改善箇所説明図

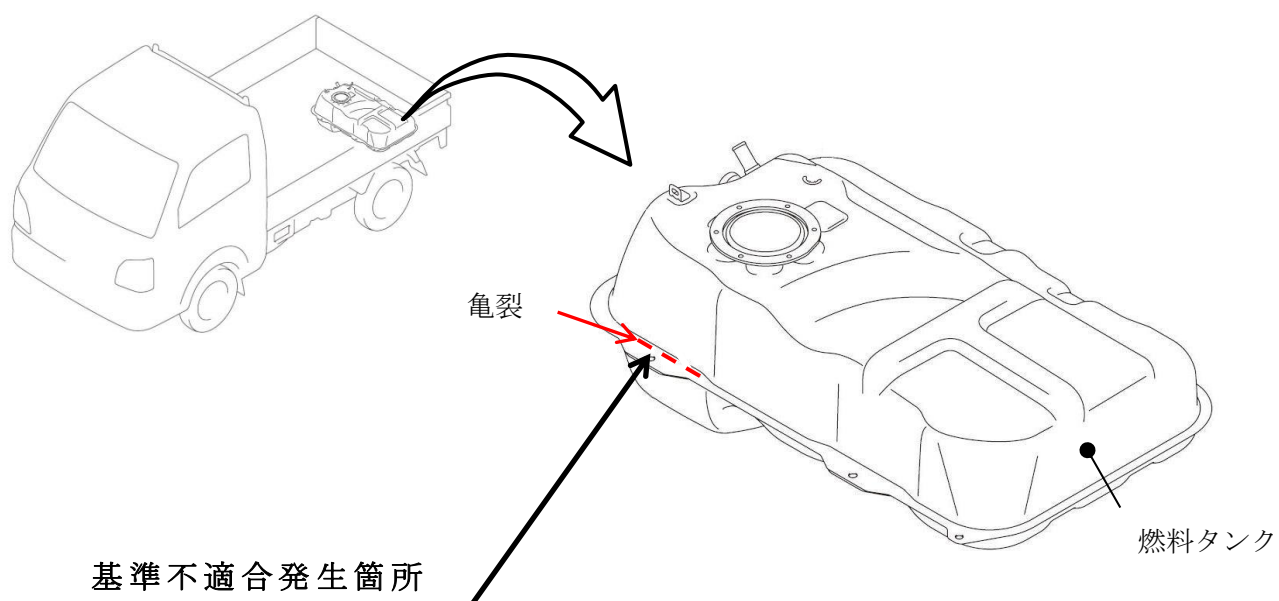
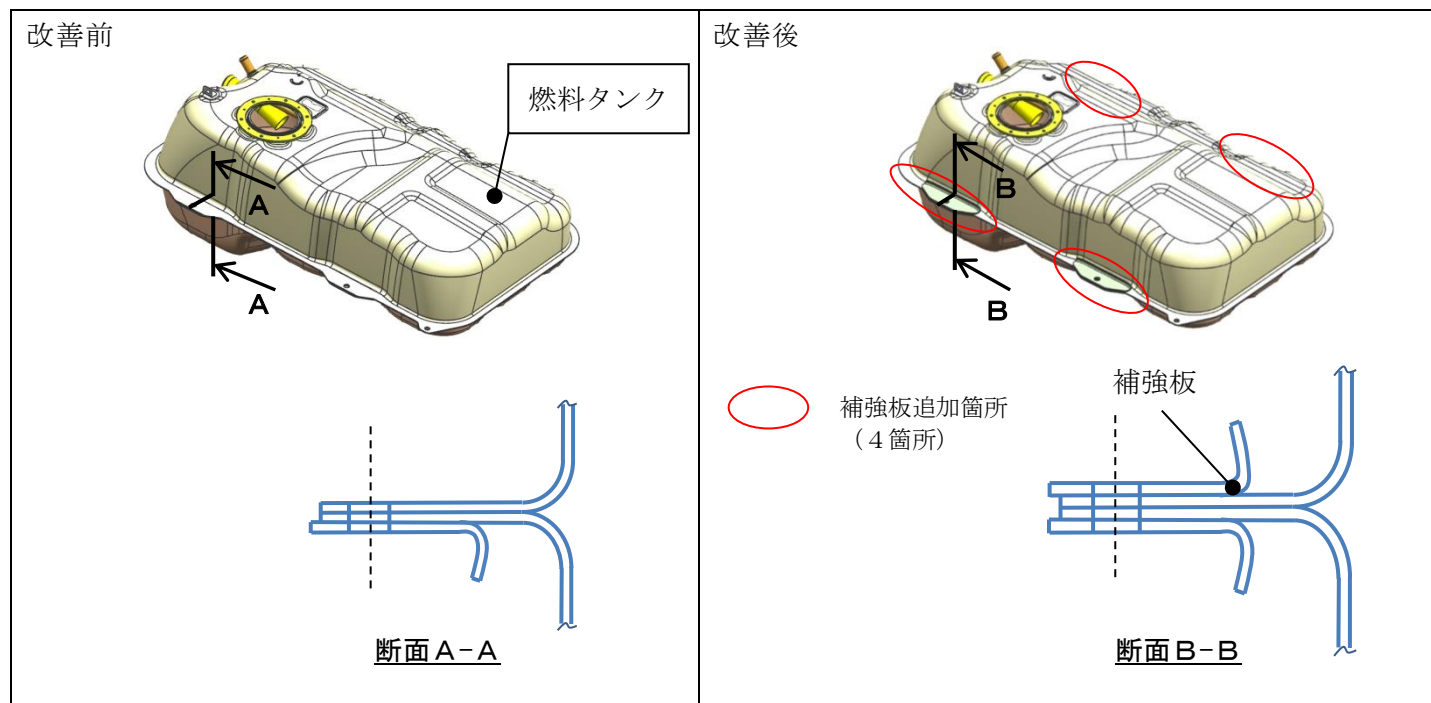
燃料タンクにおいて、車体への取付部位の強度が不足しているため、走行中の振動により当該取付部位付近に亀裂が発生するものがある。そのため、そのまま使用を続けると、亀裂が進行し燃料がにじみ出ることがあり、最悪の場合、滴下するおそれがある。

全車両、燃料タンクを対策品に交換する。

識別：ID プレートに桃色のシールを貼付する。
